改善箇所説明図①

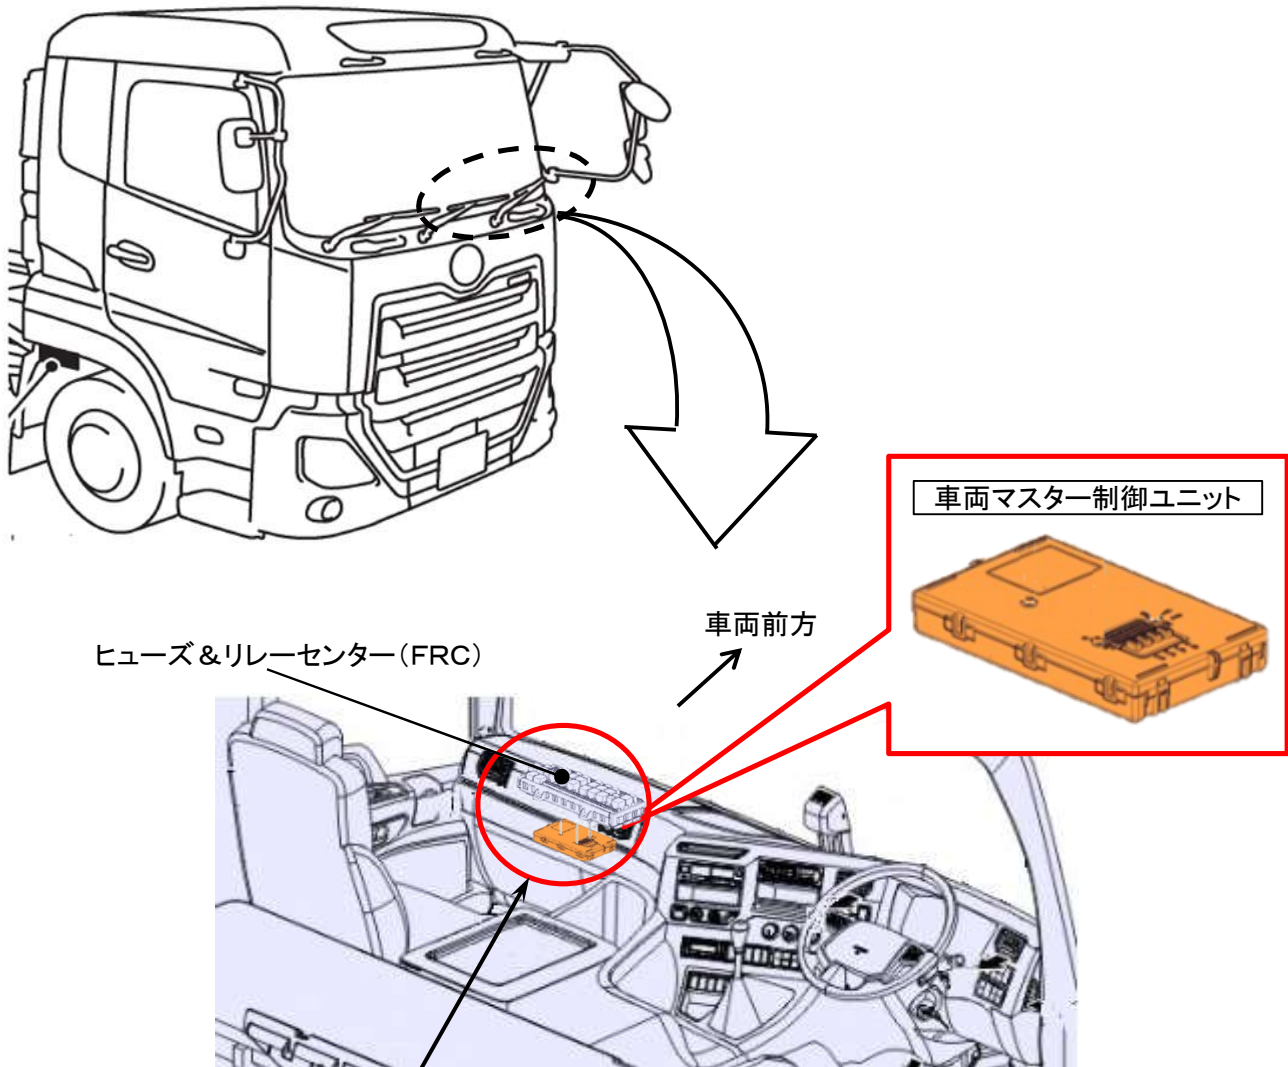
基準不適合発生箇所

窓ふき器において、ワイパーの作動を制御する車両マスター制御ユニットのプログラムが不適切なため、ワイパーが間欠モードで作動中に定位置で停止した時に、ワイパースイッチを操作し再起動すると、ワイパーリレーの接点部でアーク放電が発生し短絡することがある。そのため、ワイパーモータの電源回路に過電流が流れてヒューズが溶断し、ワイパーが不作動となり必要な視野を確保できなくなるおそれがある。

改善措置の内容

全車両、車両マスター制御ユニットのプログラムを対策プログラムに書き換える。
